**Avis en date du 19 avril 2019
de la Mission régionale d'autorité environnementale d'Île-de-France
sur le projet de requalification de la route départementale RD 910 située à
Chaville, Sèvres et Saint-Cloud (Hauts-de-seine)**

Le présent avis porte sur l'étude d'impact du projet de requalification de la route départementale RD 910 située entre les communes de Chaville, Sèvres et Saint-Cloud (Hauts-de-seine). Il est émis dans le cadre d'une procédure de déclaration d'utilité publique sollicitée par le conseil départemental des Hauts-de-Seine (CD92). Le projet est soumis à étude d'impact par décision de l'autorité environnementale n°DRIEE-SDDTE-2017-051 du 13 avril 2017.

Figure 2 : Localisation des postes de comptages, trafic moyen en jour ouvré, pourcentage de poids lourds (EI p.153)

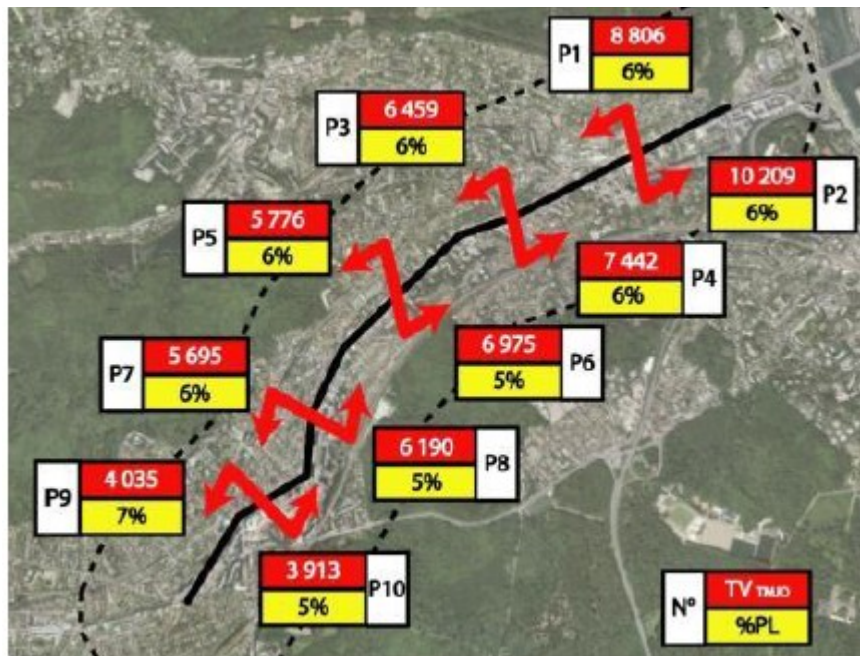
Le dossier (EI p. 400) mentionne la réalisation de comptages permettant de connaître le trafic aux heures de pointe, sans toutefois les commenter.

- **une étude de trafic complétée notamment par l'état initial des circulations aux heures de pointe ;**
- **une analyse quantitative des déplacements et des stationnements des deux-roues ;**
- **la mise en relation des modes de déplacements dans l'objectif d'une intermodalité.**

Figure 3 : Les enjeux écologiques dans la zone d'étude (EI p.308)

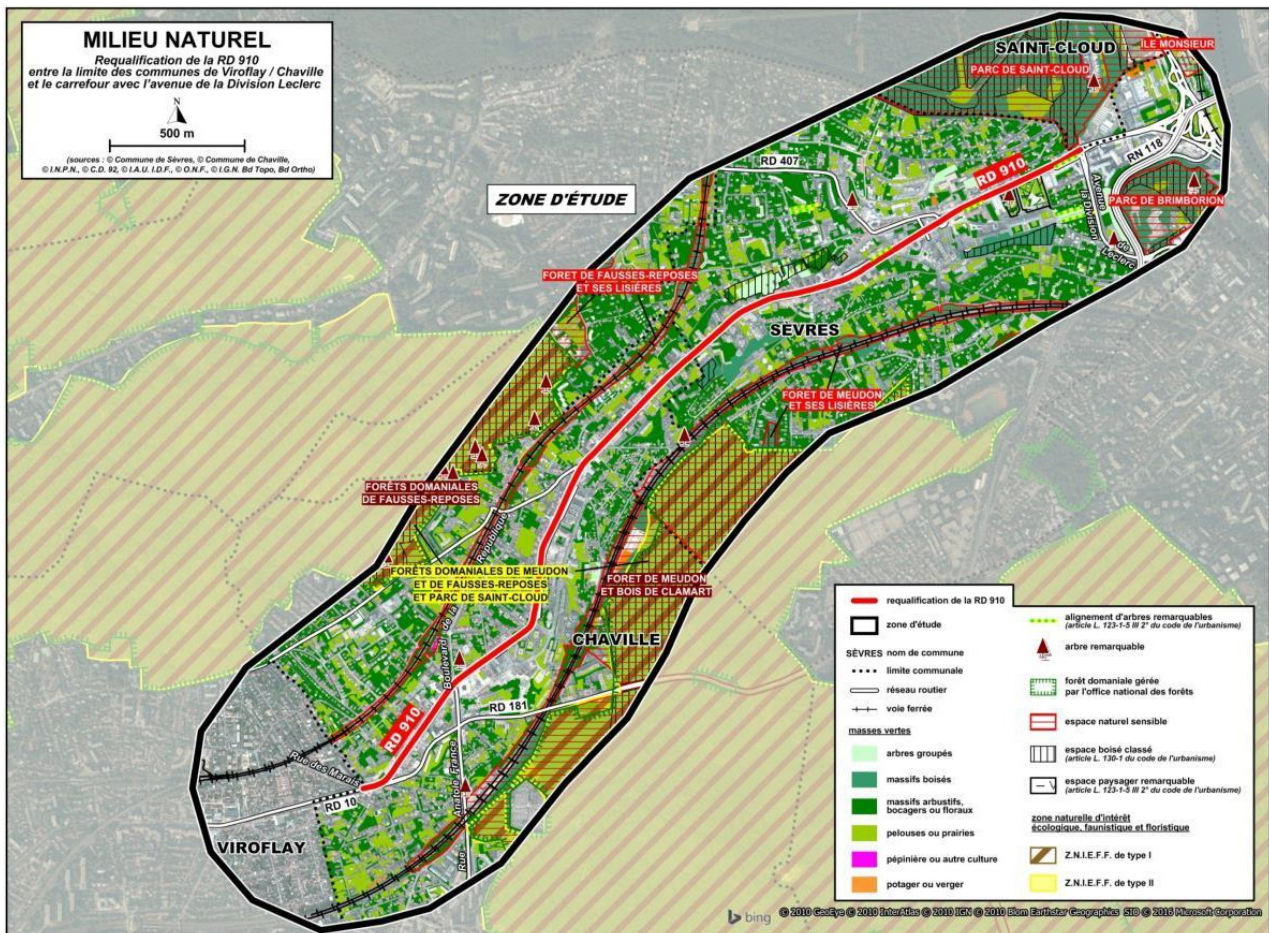
L'étude d'impact présente correctement les enjeux du site lié aux espaces protégés, aux continuités écologiques en référence aux documents régionaux structurants et à la biodiversité présente dans l'aire rapprochée du projet (cf figure 3 ci-dessous).
